Ergänzung von Einführschrägen am Steckgesicht bei der SL 5.08HC

Art der Maßnahme: PCN PDN Kurzfristige Aktion (< 6 Monate)

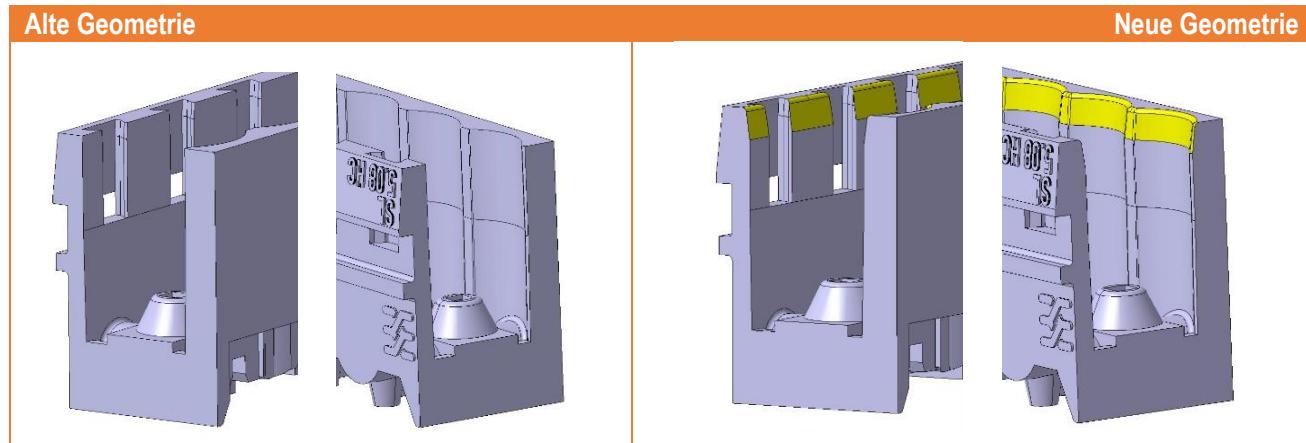
Die Stiftleisten SL 5.08HC werden mit einer optimierten Geometrie geliefert. Das Steckgesicht wurde durch eine Einführschräge ergänzt (gelb markierter Bereich in den Bildern). Diese Änderung erleichtert das Stecken zwischen Stiftleiste und Gegensteckverbinder.
